結合装置の製作・交換に係る許認可上の取り扱いについて

令和2年4月23日

再処理廃止措置技術開発センター

図-2 流下ノズルと加熱コイルのクリアランス確保方法

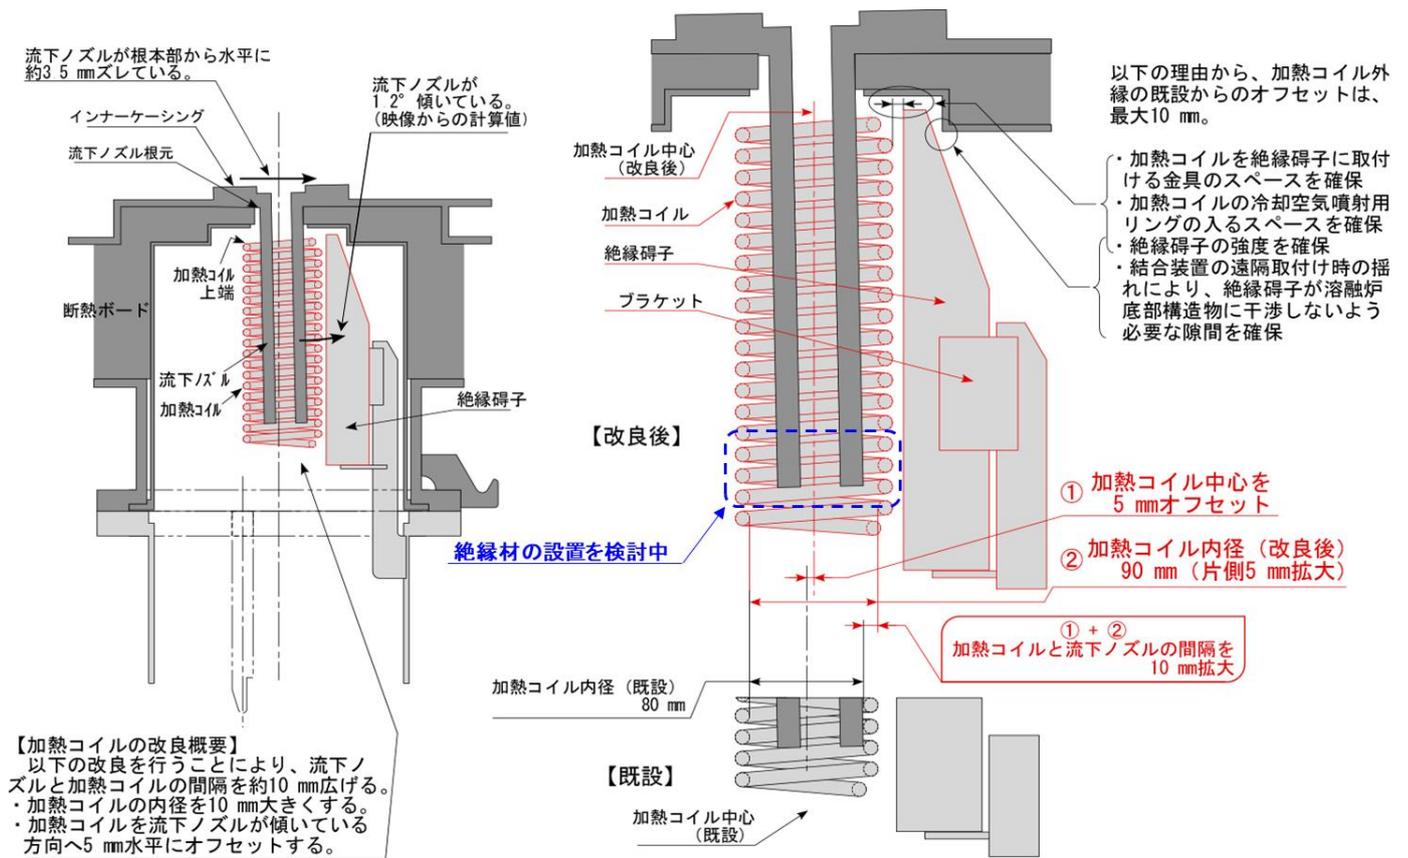
流下ノズルの傾き方向に加熱コイルの取付位置を調整するとともに加熱コイル径を拡大することにより、流下ノズルと加熱コイルのクリアランスを確保した新規結合装置を

設計・製作する（図-2 参照）。

新規結合装置は、既設結合装置に対して、加熱コイルの取付位置及び加熱コイル径を以下のとおり変更する。

- ① 加熱コイルの取付位置を流下ノズルの傾き方向に約 5 mm オフセットする。
- ② 加熱コイルの内径を $\phi 80$ mm から $\phi 90$ mm とする。
